Oggetto: [ID:8020] Procedura di valutazione di impatto ambientale ai sensi dell'art.23 del D.Lgs 152/2006 relativa al progetto per la realizzazione ed esercizio di un Impianto fotovoltaico denominato "EG Colombo – Ferrara Brancole" da realizzarsi in comune di Argenta (FE) di potenza nominale 19,3 MWp collegato alla RTN

RICHIEDENTE: EG Colombo S.r.l

CONTRODEDUZIONI ALLE OSSERVAZIONI PRESENTATE DAL PUBBLICO AI SENSI DELL'ART. 24, COMMA 3, DEL D.LGS. 152/2006

D.P.A. - Distanza Prima Approssimazione

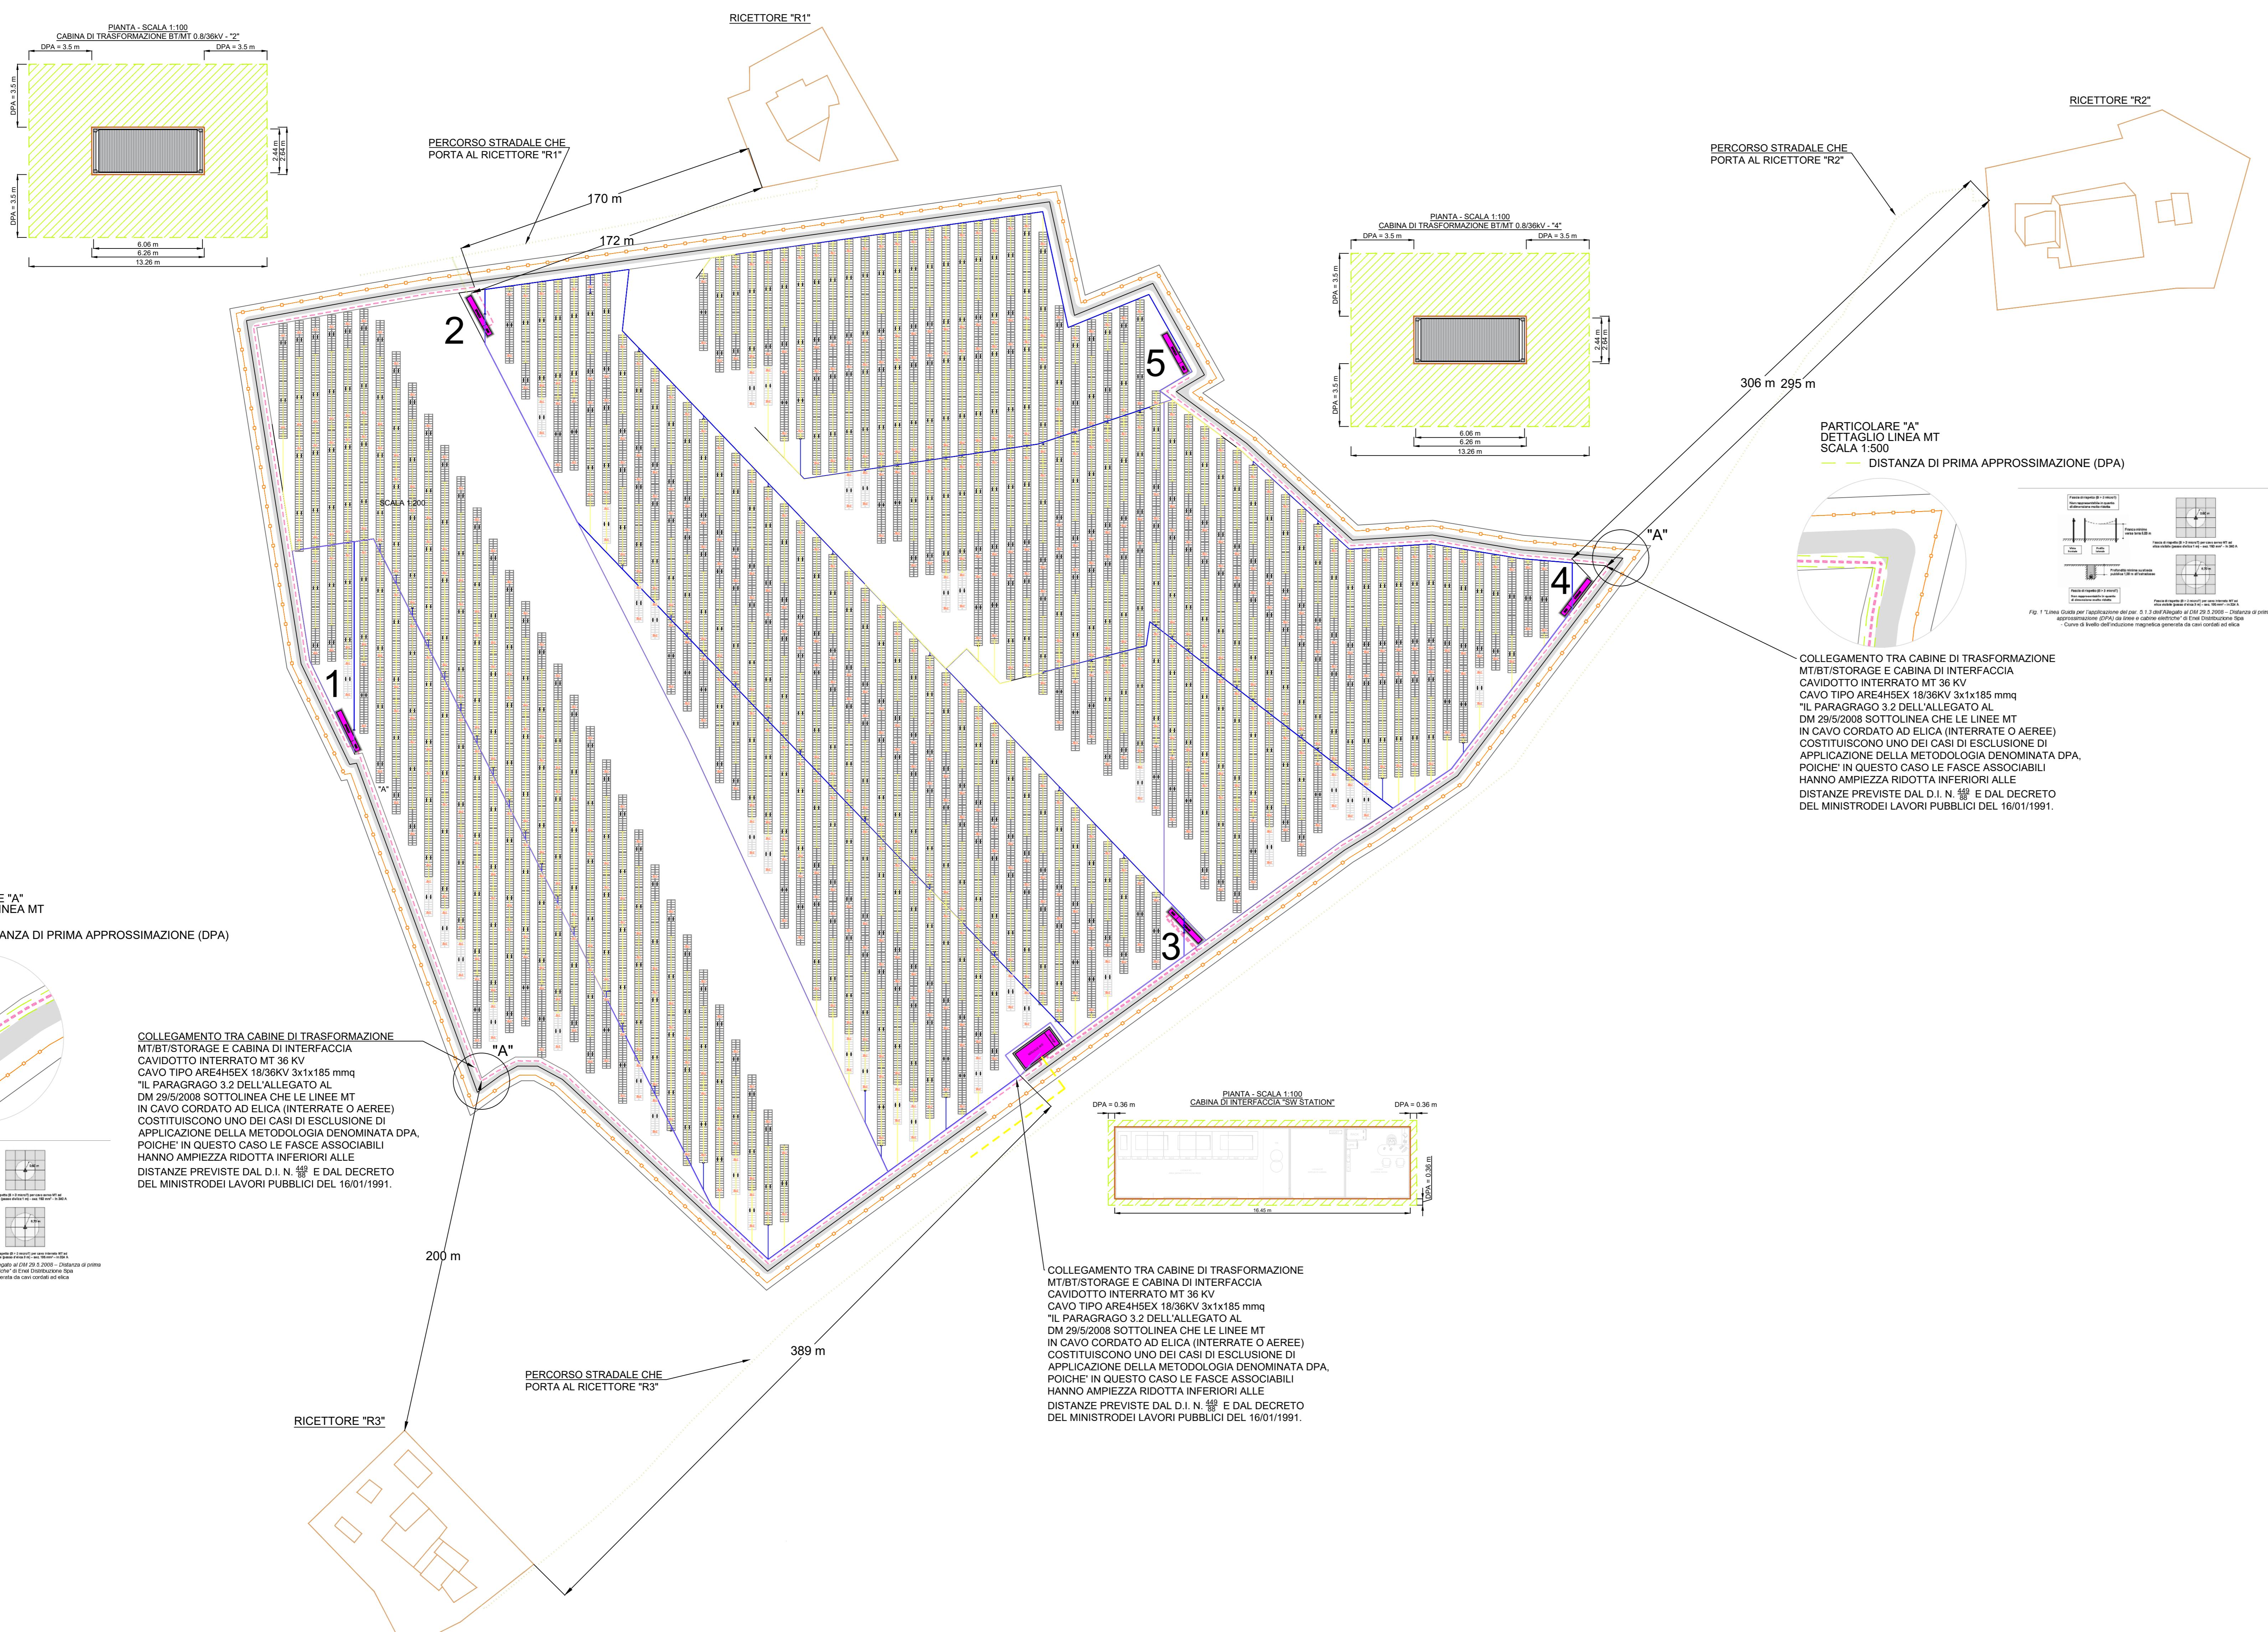
- 1. le DPA calcolate non vengono rappresentate su planimetria con scala dichiarata;**
Si allega, la Planimetria con scala dichiarata contenente le DPA calcolate “*BR1-TAV59.00*”.
- 2. non è stato indicato se le opere in progetto siano in affiancamento ad altri elettrodotti (potenziali fonti emissive) esistenti e/o in progetto, in particolare in riferimento al cluster di cui EG Colombo fa parte, nè viene calcolato l'eventuale effetto combinato. A seguito di ciò non sono state indicate in planimetria le DPA complessive/risultanti;**

In merito alla vostra osservazione riguardante l'eventuale effetto combinato delle opere in progetto e la mancata indicazione delle DPA complessive/risultanti; desideriamo fornirvi le seguenti informazioni. Dopo un'attenta valutazione, abbiamo verificato che nel caso in questione non emergono interferenze o affiancamenti con altri elettrodotti esistenti o in progetto, in particolare nel cluster di cui EG Colombo fa parte. Pertanto, non è necessario calcolare l'effetto combinato delle opere. In relazione alle DPA, si precisa che la mancata indicazione delle DPA complessive/risultanti in planimetria è derivata dalla loro inesistenza o non applicabilità nel contesto specifico dell'impianto proposto.

Figura 4 – Distribuzione dei livelli dopo l'intervento

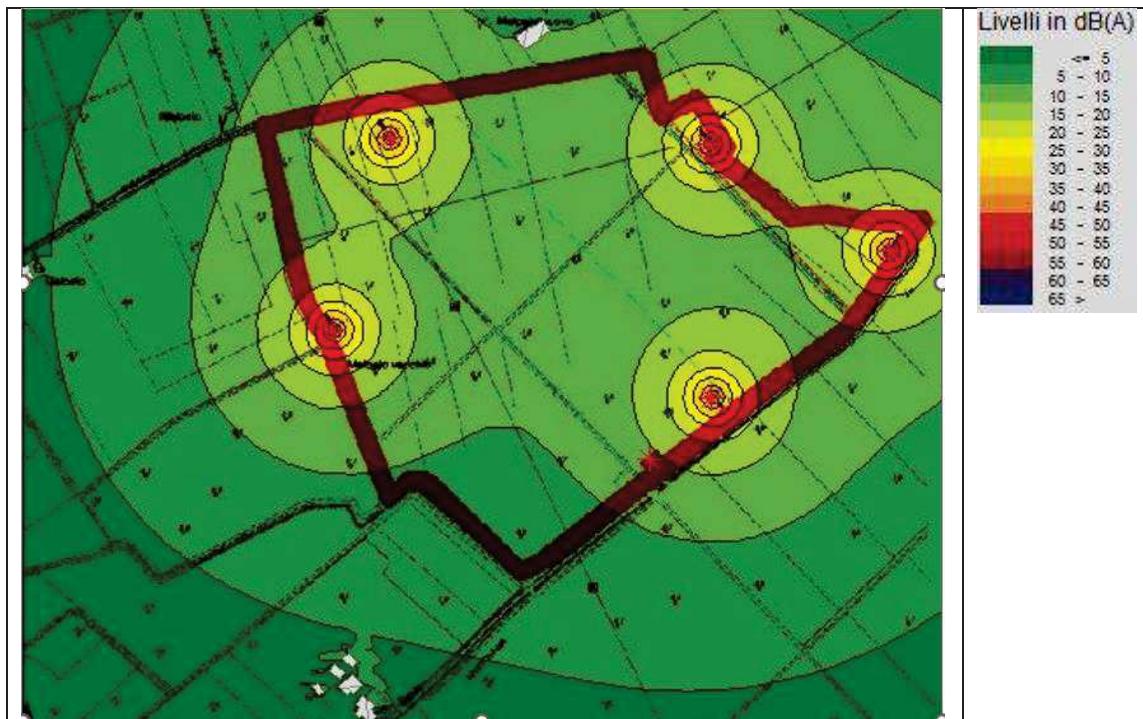
- 1. Per quanto riguarda l'impatto acustico, si premette che la Relazione di impatto acustico BR1-REL 11.01, seppur citata all'interno del documento di Controdeduzioni, non è presente nei documenti depositati.**

Si ritrasmette la relazione relativa di impatto acustico “*BR1-REL11.01-Relazione impatto acustico*”.
